## Wettbewerb für die Seeufer-Gestaltung von Biel, Nidau und Ipsach

### Schlussfolgerungen und Empfehlungen

4. Preis (4000 Fr.), Projekt Nr. 19. Verfasser: **Emil Eichhorn, Arch.**, Basel-Bottmingen.

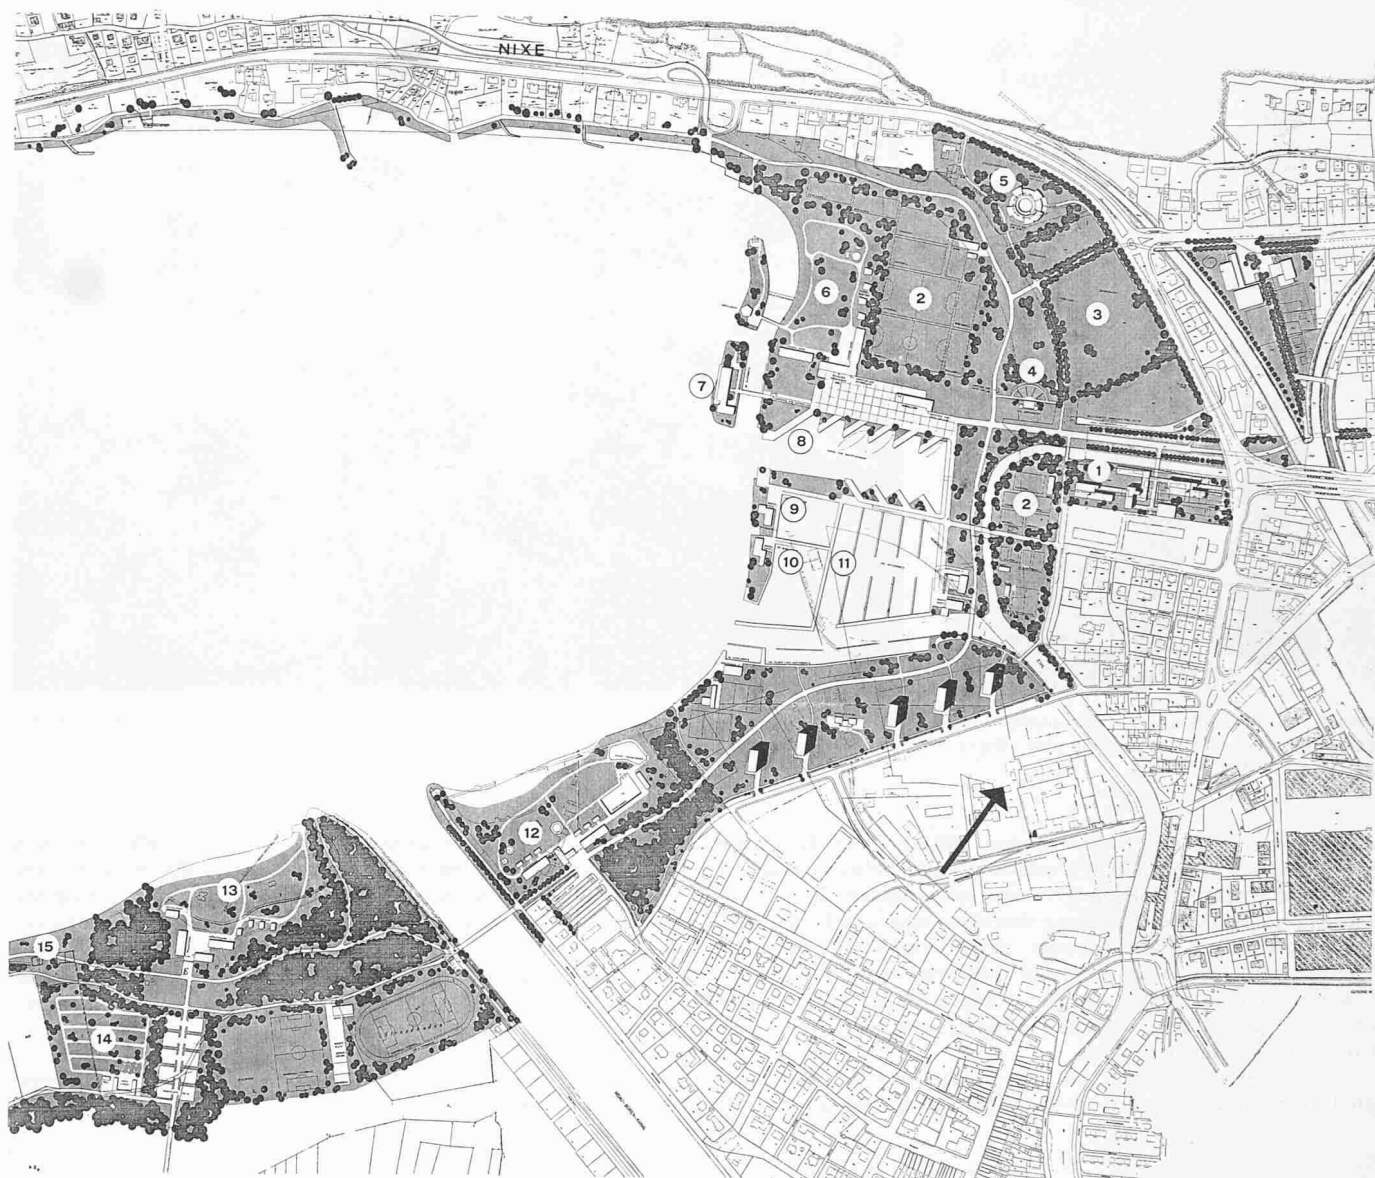
**Projekt Nr. 19.** Der Verfasser beschränkt sich auf die Gestaltung der Uferpartien und sucht keine baulichen und Grünverbindungen zur Stadt und zu den Gemeinden Nidau und Ipsach. Das Projekt zeigt die erfreuliche Tendenz, den Zubringerdienst durch Motorfahrzeuge auf ein Minimum zu beschränken. Für die Fussgänger ist im ganzen Planungsgebiet ein durchgehender, schön angelegter Spazierweg vorgesehen, der alle Anlagen am See erschliesst. Die Anordnung der Parkplätze in Nidau und Ipsach ist gut, dagegen ist der unterirdische Parkplatz von Biel in der Auffüllzone vor allem auch in konstruktiver und wirtschaftlicher Beziehung problematisch.

Die Einleitung der Schüss in die Zihl wirkt unnatürlich und ist in technischer Hinsicht ungünstig. Die Lage der Bootshäfen ist zweckmässig. Die Sportplätze und Spielwiesen liegen gut. Der grosse Festplatz ist etwas weit vom Seeufer abgerückt. Die beiden vorgelagerten Inselchen mit Seerestaurant und Baderestaurant überzeugen nicht. Die Gebäude behindern teilweise die Fernsicht. Positiv zu werten sind die landschaftliche Gestaltung und die Anlage des «Zentralplatzes». Die geplanten Strandbäder, insbesondere auf den Gebieten von Biel und Nidau, beanspruchen zu grosse Uferpartien, die damit für den Spaziergänger verloren gehen.

Die Lage des Gymnasiums zu nahe an der Wohnbebauung ist unbefriedigend, auch die kubische Gliederung der Bauten überzeugt nicht. Eine Bebauung nördlich des Industriegebietes von Nidau ist verfehlt. Die weiteren Bauten sind willkürlich verteilt.

5. Preis (3500 Fr.), Projekt Nr. 17. Verfasser: **F. Meier-Kuenzi**, Biel, **G. Hertig**, Arch., Aarau; Mitarbeiter: **B. Gutzwiller**, dipl. Ing., Aarau.

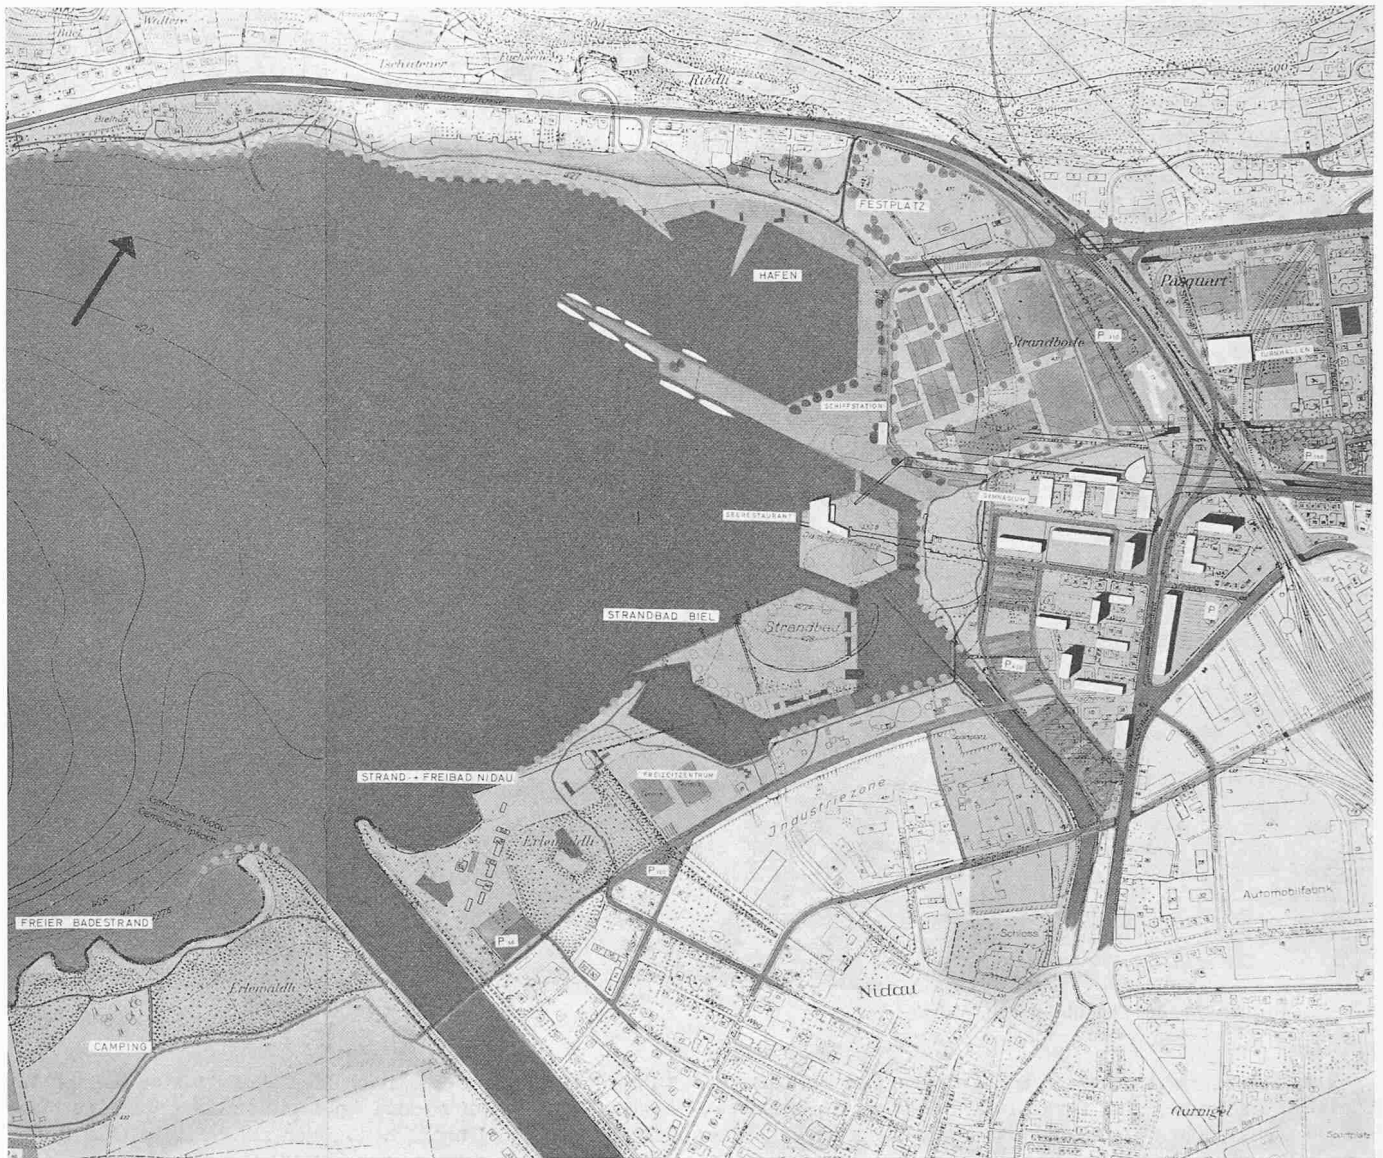
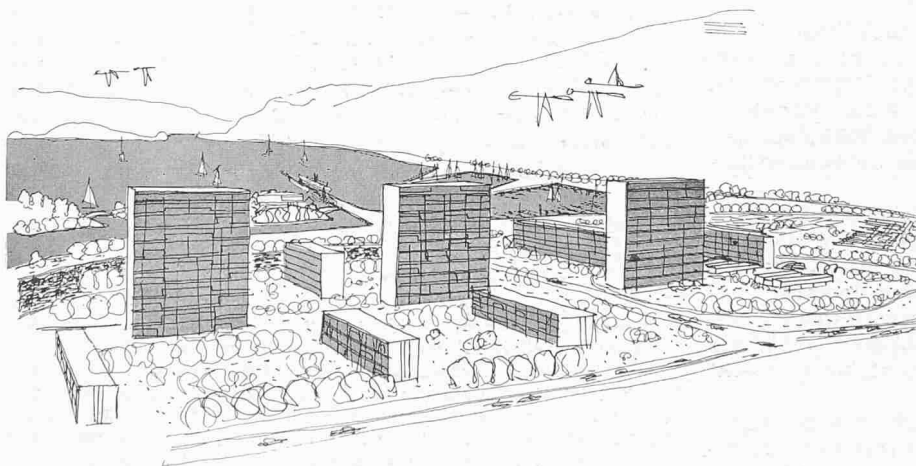
**Projekt Nr. 17.** Das Projekt zeigt den Versuch, die engere Verbindung der Stadt mit der Uferzone durch Zusammenlegung der beiden Bahnlinien auf einem neuen Viadukt zu erreichen. In gleicher Absicht ist eine Durchgrünung der ganzen Seebucht in der Richtungen Zentrum Biel und Schloss Nidau angedeutet. Der Fussgänger wird allerdings durch zu lange Unterführungen zum See geführt. Der Vorschlag, zwei Inseln zu schaffen, die einerseits für den Badebetrieb, andererseits für ein Seerestaurant dienen, ist beachtenswert. Das Hinausstechen der Mole in den offenen See als Schiffländte ist aus landschaftlichen und praktischen Gründen (Schwierigkeit des Anlegens bei Westwind, vermehrte Verschmutzung des Hafengebäckens) abzulehnen. Die vorgesehenen Hochbauten bilden eine städtebaulich erwünschte Ergänzung der bestehenden und schon projektierten neuen Gebäude.

Der Versuch, den Durchgangsverkehr mit dem Bahnverkehr in eine enge Zone zusammenzufassen, ist wertvoll. Die vorgesehenen Parkierungsflächen bilden dagegen unannehmbare Riegel in der erstrebten Verbindung von der Stadt zum Hafen und zwischen dem Wohngebiet und der Grünzone an der Zihl. Die Führung der Fuss- und Radwege im allgemeinen ist gut überlegt.

Die Gestaltung und der Betrieb des Festplatzes werden an der vorgeschlagenen Stelle durch die Topographie und den Verkehr erschwert. Zudem müsste der alte Baumbestand zum grössten Teil entfernt werden. Das Gebiet zwischen dem grossen Hafen und der Inselzone ist nicht gestaltet. Die Verschiebung der Mündung des Schüsskanals in den vorgesehenen Hafen muss aus wasserbautechnischen Gründen (Geschiebeablagerung) abgelehnt werden. Die ruhigen Erholungsgebiete beschränken sich auf Teile des Ufers von Vinzelz und des Strandes von Ipsach. Die angedeutete Bepflanzung der Seebucht ist ungenügend, die Möglichkeiten einer räumlichen Land-

schaftsgestaltung werden nicht ausgenützt, hingegen bemüht sich der Verfasser, genaue Bepflanzungsvorschläge der Ufer vorzulegen. Der Vorschlag für das Gymnasium ist schulbetrieblich und städtebaulich unerfreulich.

Die Gesamtkonzeption, die die Uferpartie sehr stark auflöst, nimmt zu wenig Rücksicht auf die Schönheiten und Gegebenheiten der Bieler Seebucht. Die Wirtschaftlichkeit des Projektes ist wegen der geplanten Verlegung der Bahnlinie, wie auch durch die Abgrabungen südlich der Badeinsel zur Erstellung einer Wasserzone in Frage gestellt.

7. Rang, Ankauf (2000 Fr.). Projekt Nr. 24. Verfasser: **Daniel Reist**, dipl. Arch., Bolligen; Mitarbeiter: **Rolf Halter**, stud. techn., Bern.

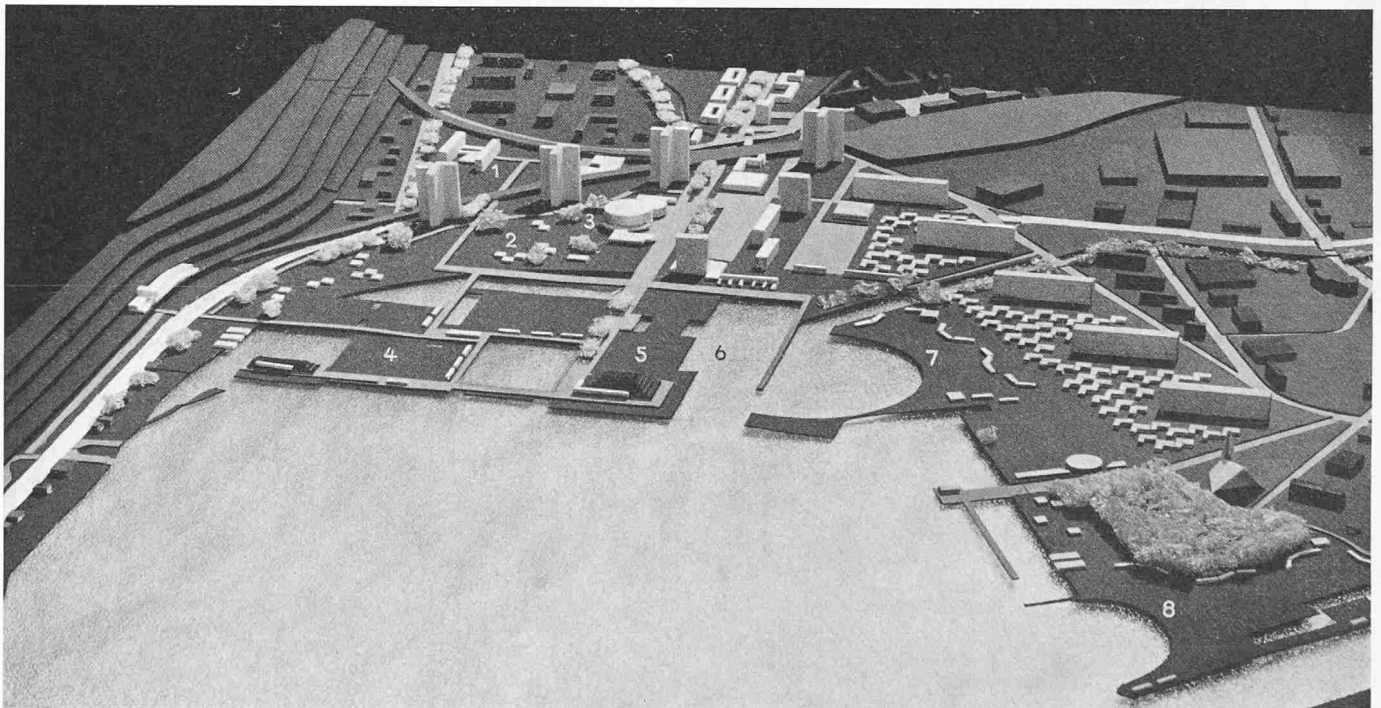
**Projekt Nr. 24.** Der Verfasser schlägt eine klare, einfache Verbindung von der Stadt zum See vor. Diesen Vorteil erlangt er, indem er die Expressstrasse im untern Teil der Schüss und die Durchgangsstrasse Bern-Neuenburg unterirdisch führt. Dies hat zur Folge, dass der Schüsskanal ab Bözingen verlegt und direkt in den Aarekanal nach Orpund geleitet werden muss. Zur Abnahme der in der Stadt anfallenden Wassermenge und zur Wasserauffrischung im Seebecken soll ein reduziertes Quantum im bisherigen Kanalbett dem See zugeführt werden (sep. Einleitung der Bielschüss). Die Verbindung von der Stadt zum See wird konsequent weiter über ein sog. Forum (Kulturzentrum) bis zum Festplatz am See geführt. Die landschaftlichen Gegebenheiten sind weitgehend berücksichtigt und weiter ausgebaut. Die Parkplätze sind günstig verteilt und zweckmässig angelegt. Die Zugänge zur Schifflande und zu den Bootshäfen sind klar geführt. Der Fussgängerverkehr ist in der ganzen Uferzone durchgehend gewährleistet. Die Zugänge zum Seeufer sind sichergestellt. Der Vorschlag zur Ausscheidung einer Zone für Winterbetrieb und einer solchen für Ganzjahresbetrieb ist einer näheren Prüfung wert. Die Disposition der Hafenzugänge leistet der Verschlämmung Vorschub und ist deshalb ungünstig. Ein weiterer Nachteil ist die relativ ungeschützte Schifflande. Das bestehende Strandbad Biel wird durch ein Freibad vorteilhaft erweitert.

Der Festplatz liegt günstig im Schwerpunkt der Seebucht. Die vorgeschlagene Pyramide beeinträchtigt die Sicht auf die Wasserfläche.

8. Rang, Ankauf (2000 Fr.).  
 Projekt Nr. 12. Verfasser:  
**Gerhard B. Sidler**, Bauverwalter, Aarau; Mitarbeiter:  
**Hans Oehninger**, dipl. Ing., Aarau, **Jul. Bachmann**, dipl. Arch., Aarau.

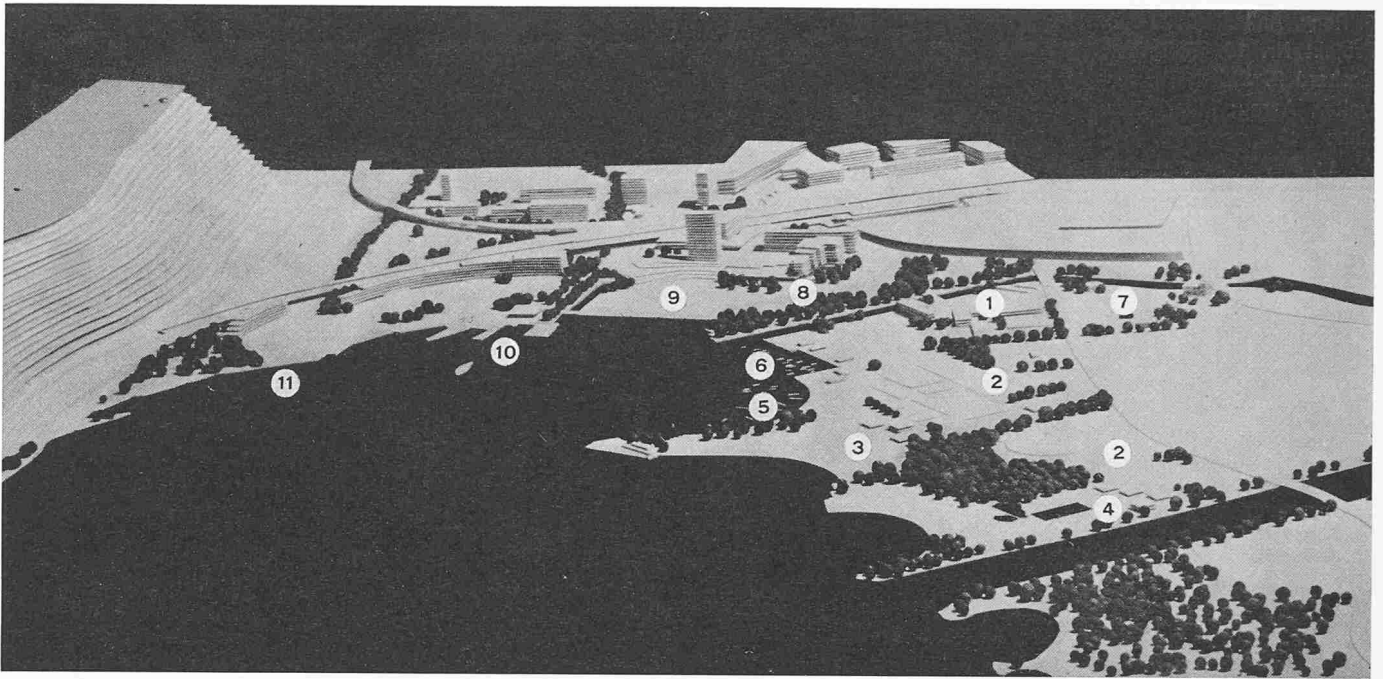
**Projekt Nr. 12.** Der Verfasser macht den bemerkenswerten Vorschlag, die Uferlinie ungefähr in der heutigen Führung zu belassen und der Bucht zwei Inseln vorzulagern. Dadurch bleiben die Partien, die an den See anstossen, erhalten. Die zahlreichen Buchten längs der neuen Inseln sind für den Schiffs- und Bootsbetrieb günstig. Verfehlt ist die sportliche Nutzung der kleineren Insel. Die Abtrennung des Festplatzes vom offenen See durch das vorgelagerte Strandbad ist nicht verständlich. Der Verfasser führt die wesentlichen Fusswegverbindungen zum Bahnhof, zur Pasquartallee und zur Seevorstadt kreuzungsfrei, jedoch mit grossem Aufwand, über die Verkehrsstränge hinweg. Die Anlage der sehr grossen Parkierungsflächen in den bisher schönsten Ufergebieten steht in krassem Widerspruch zum Versuch, eine Grünverbindung von der Stadt zum See zu schaffen.

Die Bauten des Gymnasiums werden um den Lauf der Schüss gruppiert, eine Lösung, die freilich nicht ausgereift ist. Der Verfasser macht den interessanten Vorschlag, das bestehende, teils überalterte Wohnquartier am See durch Hochbauten zu sanieren, um dadurch der Stadt vom See her hinter dem Grüngürtel eine neue Silhouette zu geben. Der Vorschlag, auf dem Gebiete der Gemeinde Nidau die Grünzone der Seebucht entlang der Zihl bis zum Schloss Nidau hinzuziehen, ist bemerkenswert. Eine weitere Verbindung von Nidau zur Seebucht ist zu wenig entwickelt. Auf dem Gebiete der Gemeinde Ipsach ist die Erhaltung des natürlichen Uferverlaufs mit dem angrenzenden Erlenwäldli richtigerweise erstrebt. Die starke Durchgrünung der Seebucht trägt den klimatischen Verhältnissen (Windanfall) Rechnung, nur lässt die Planung im Westen des Gymnasiums keine schützende Grünzone erkennen.

Der Durchgangsverkehr ist auf den vorgesehenen Trasses belassen. Eine Stichstrasse nimmt den Quartierverkehr bis zu den grossen Parkplätzen auf. Die Parkierung auf zwei Plätzen ist organisatorisch günstig, doch ist die Lage landschaftlich abzulehnen. Ein Fussweg führt längs der Seebucht bis zum Anfang des Nordufers (Ruderanlegeplätze), aber die erwünschte Erschliessung des Nordufers für Fussgänger und Radfahrer fehlt.

Die vorgeschlagene Nutzung der Inseln ist problematisch. Das Strandbad ist an der geplanten Stelle möglich, ist aber hinsichtlich Besonnungsdauer und Windeinwirkung gegenüber der jetzigen Lage im Nachteil. Die fast ausschliessliche Verwendung der kleineren Insel für Sportzwecke, insbesondere die vorgeschlagene Anlage eines eingehegten Tennisgeländes unmittelbar an der Randzone ist abzulehnen. Die Benützung des schönen Strandbodens zu Parkierungszwecken zwingt den Verfasser, die übrigen Bieler Sportanlagen auf das Gebiet der Gemeinde Nidau zu verlegen. Die starke Beanspruchung der Uferzone durch die Strandbäder Nidau und Ipsach verkleinert in starkem Masse das öffentlich zugängliche freie Seeufer. Die projektierten ruhigen Erholungsgebiete beschränken sich auf kleinere Teile des Strandbodens, auf das Erlenwäldli Nidau und das Erlenwäldli Ipsach. Auf grosse Veranstaltungen und Ausstellungen ist zu wenig Rücksicht genommen.

Die Gesamtkonzeption stellt einen anregenden Vorschlag zur Lösung der gestellten Aufgabe dar und zeichnet sich durch die frei vorgelagerten Inseln, die zahlreichen gut durchfluteten Hafenbecken und die Durchgrünung der Seebucht aus. Dagegen lässt der Entwurf die bewusste Gestaltung eines Schwerpunktes am See vermissen. Die Realisierung ist wirtschaftlich möglich. Die sehr langen Uferlinien bedingen allerdings einen vermehrten Unterhalt. Die Darstellung des Planes 1:1000 ist zu fragmentarisch und sagt über verschiedene Einzelheiten zu wenig aus.
